### Estudo de Impacto de Vizinhança (EIV)

**PARECER 006/2025 – CEIV**  
**COMISSÃO PERMANENTE DE ANÁLISE DE ESTUDO DE IMPACTO DE VIZINHANÇA**  
**(CEIV)**

( ) Primeira Análise – Parecer nº 043/2024-CEIV – 22/10/2024  
( X ) Segunda Análise - Parecer nº 006/2025-CEIV – 28/03/2025

**Projeto:** Condomínio Residencial Vila Jardim

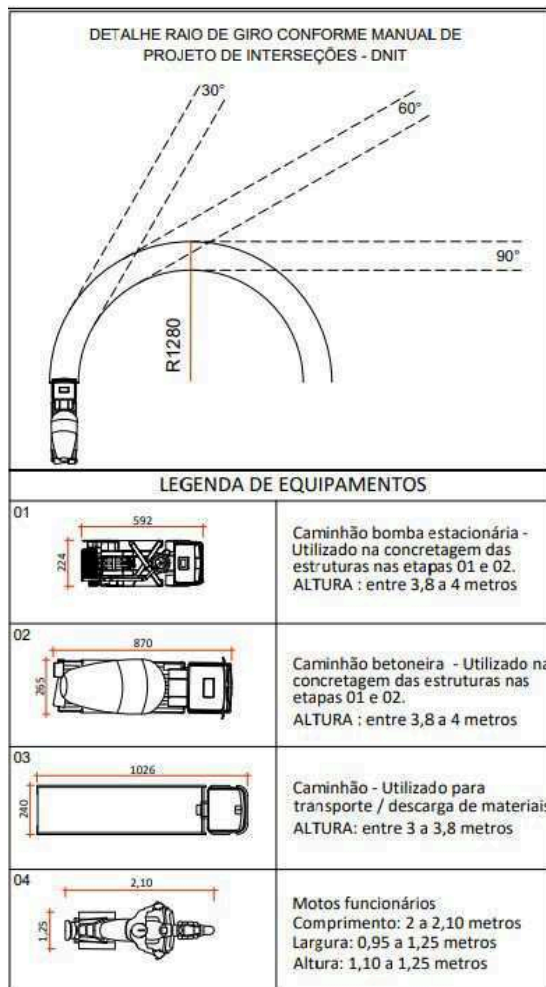
**2ª consideração CEIV: Atendido parcialmente, sendo necessário as seguintes medidas:**

- apresentar o projeto do canteiro de obras em documento único, com todas etapas anexadas;
- descrever nas pranchas do projeto do canteiro de obras, quais serviços/obras refere-se em cada etapa da obra (1 e 2);
